# Cancelled ArnoneNews

Considerazioni conseguenti lo studio della documentazione relativa al Progetto di Costruzione dell'impianto di Trattamento del Rifiuto Umido in località "Ponteselice – Comune di Caserta".

Figura 3-1 Vincoli a cui è sottoposto il lotte di interesse secondo il D. Lgs 47/2004

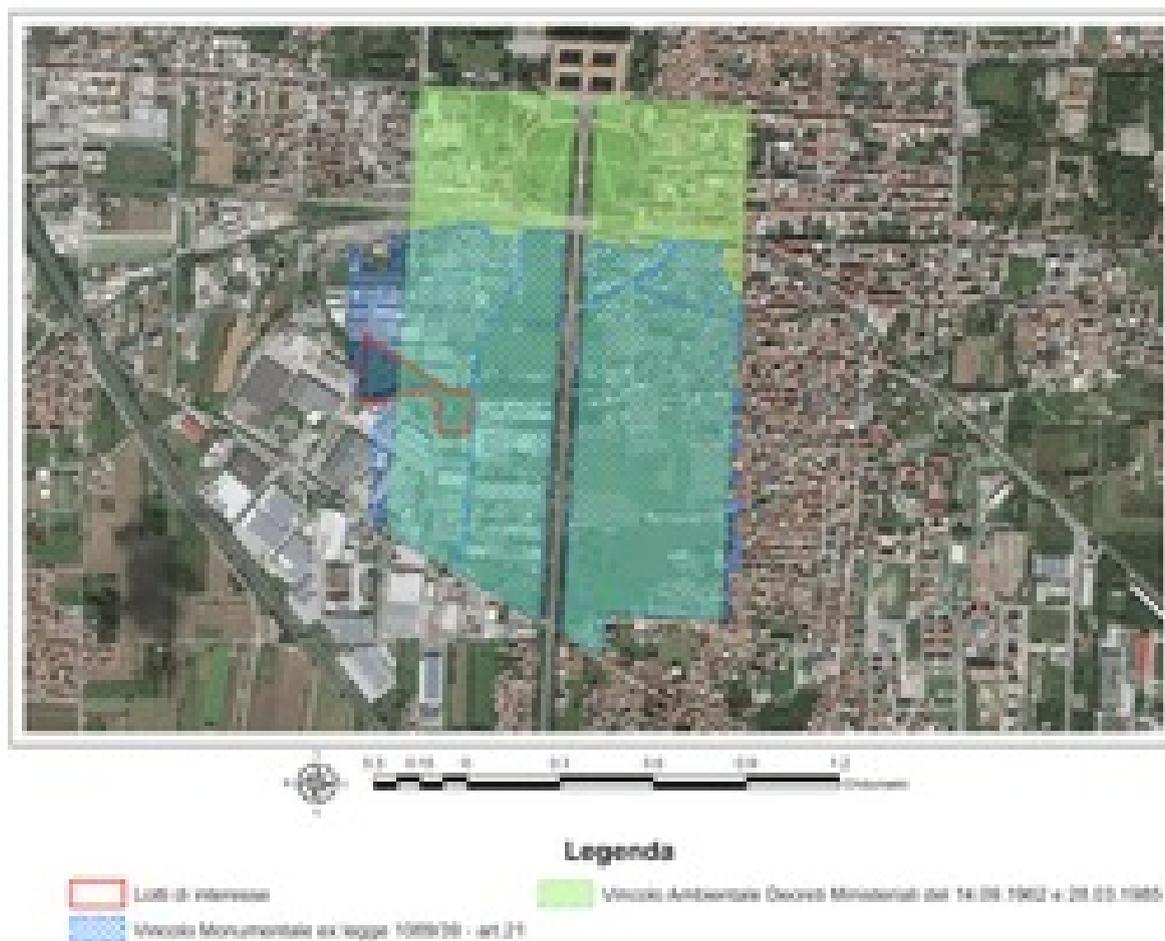
- L'impianto andrebbe ad impattare negativamente, il poco verde superstite in un'area densa di capannoni e con le aree scoperte quasi del tutto pavimentate a cemento e bitume, quindi andrebbe ad accentuare un microclima torrido, con isole di calore e con rischi di effetto Albedo.

- L'area è sottoposta alla valutazione preventiva della Soprintendenza Archeologia, Belle Arti e Paesaggio in quanto ricade parzialmente nella zona a vincolo paesaggistico Caserta - San Nicola la Strada. Fonte immagine successiva : Studio di fattibilità pubblicato sul sito del Comune di Caserta.
